廃炉発官R5第108号
令和5年10月20日

福島第一原子力発電所 特定原子力施設に係る実施計画 変更認可申請書

T. P. +2.5m 盤に設置しているサブドレン集水設備及び地下水ドレン設備について、防潮堤外となることから津波による機能停止を回避するために、サブドレン集水設備ならびに地下水ドレン設備を高台に移転する。サブドレン集水設備等の機能移転に伴い、以下の通り変更を行う。

図-1 サブドレン他水処理施設の全体概要図（集水タンクの高台設置）（2/4）

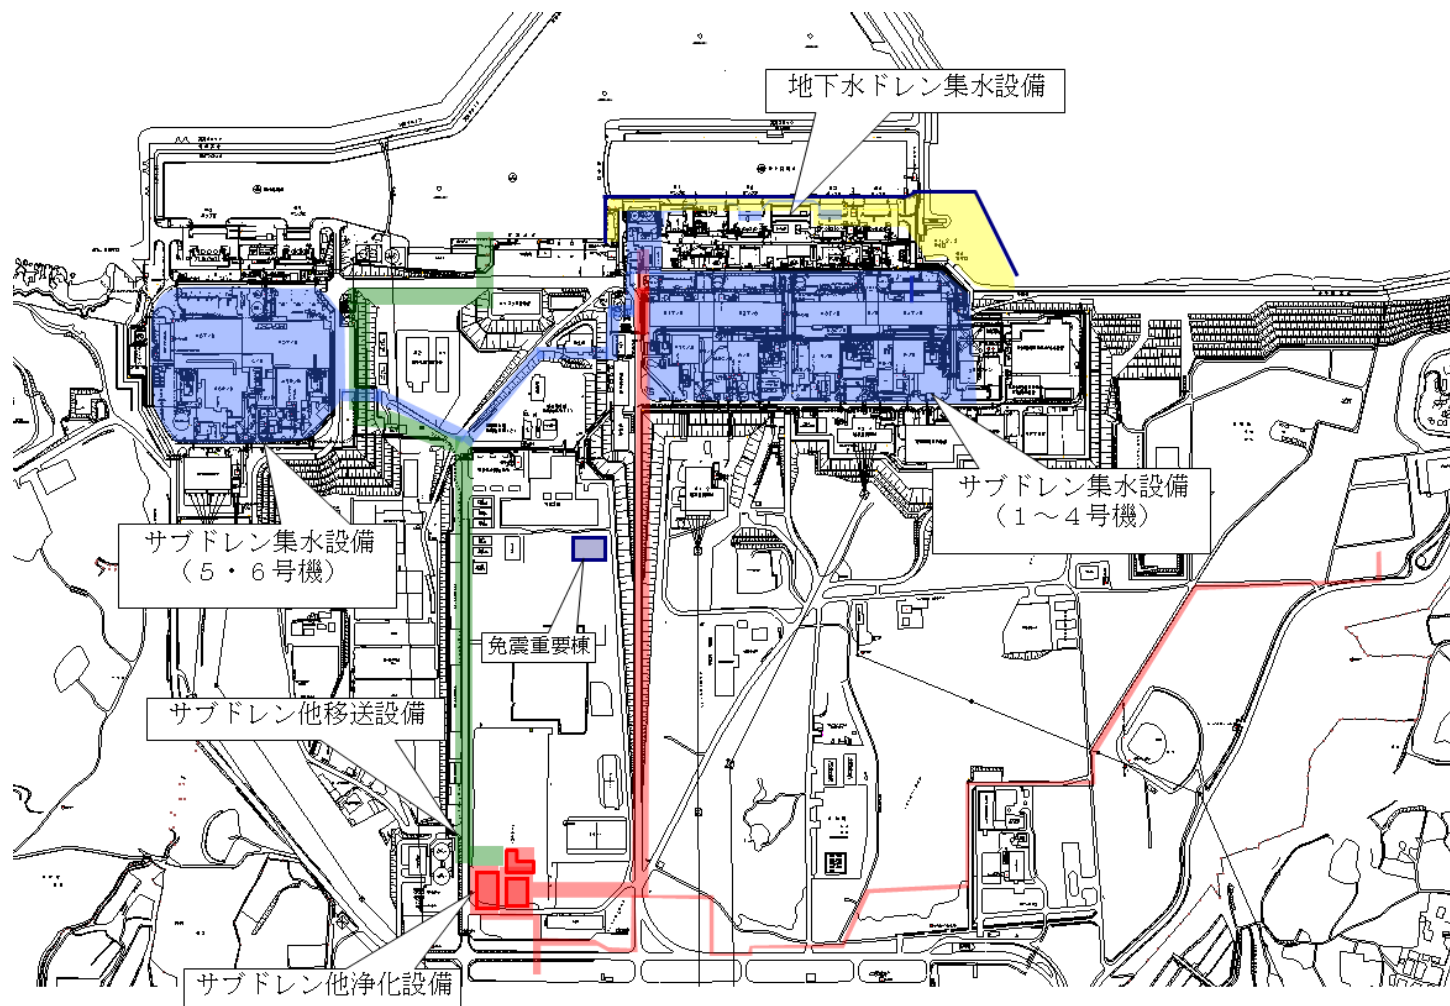
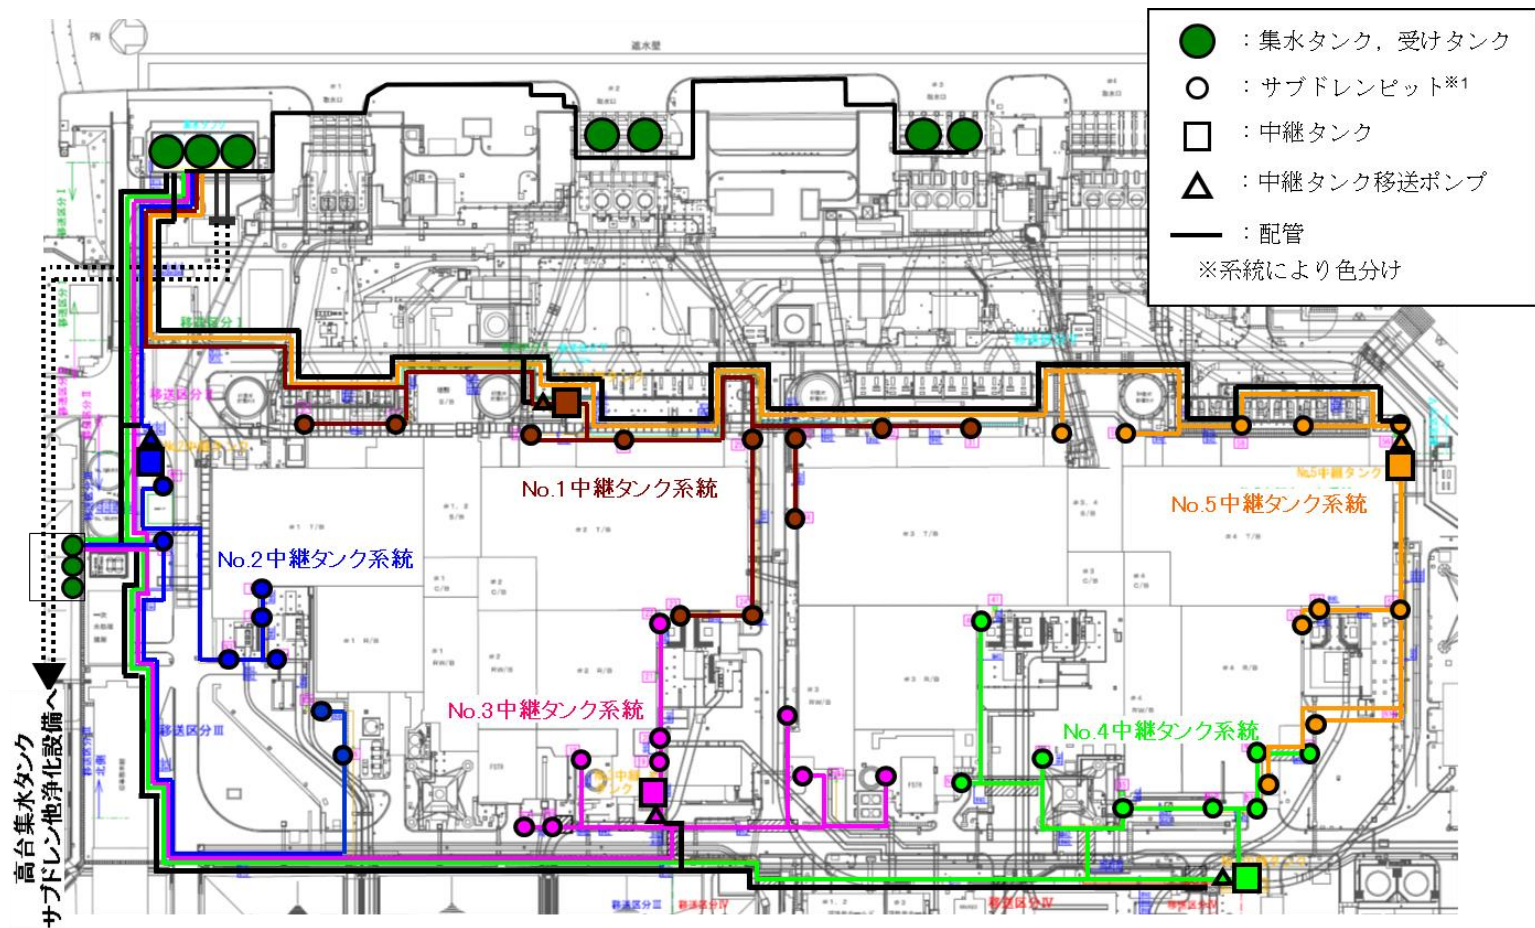
- ・サブドレン集水設備等の高台移転に伴う図面の追加及び変更

サブドレン集水設備は、揚水ポンプ、中継タンク、中継タンク移送ポンプ、集水タンク及び移送配管で構成する。汲み上げた地下水は集水タンクに集水する。また、集水タンクの高台設置に伴い、サブドレン集水設備は、上記構成に受けタンク、受けタンク移送ポンプ、高台集水タンク及び移送配管を追加して高台集水タンクに集水する。なお、共通設備として、運転監視を行う監視・制御装置、電源を供給する電源設備等で構成する。

※ 5・6号機サブドレンピットから汲み上げた地下水は、高台集水タンクへ移送する。（「添付資料-15 5・6号機サブドレン集水設備復旧による地下水流入低減について」参照）
